# FL 1.2

92.01

# Service Information

**Correction to service manual FL1.2 AA and to circuit description FL1.1/FL1.2**

Fig. 1

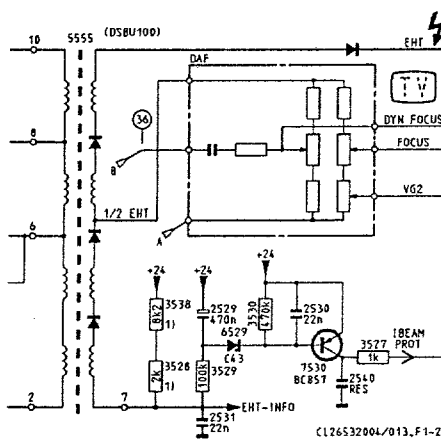
In service manual FL1.2 the connection of the DAF unit in circuit B has been drawn incorrectly. The correct connection of the DAF unit is illustrated in Fig. 1.

Fig. 2

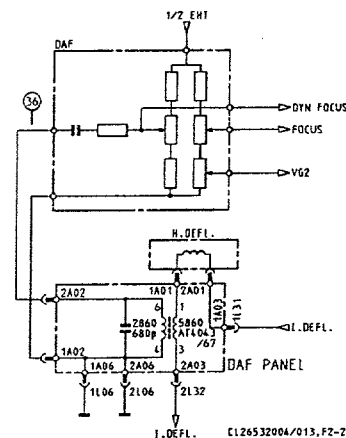
This connection is also drawn incorrectly in the circuit description in Fig. 6.8 on page 6.7, this should be as illustrated in Fig. 2.

Fig. 1

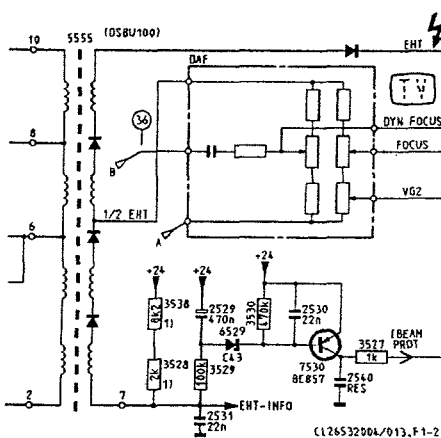
Dans le manuel d'entretien FL1.2, le dessin de la connexion du bloc DAF dans le schéma B est erroné. La connexion correcte du bloc DAF est présentée dans la figure 1. Dans la description du circuit, le dessin de cette connexion sur la figure 6.8, en page 6.7, est également erroné. Cette connexion doit être telle qu'elle est reproduite sur la figure 2.
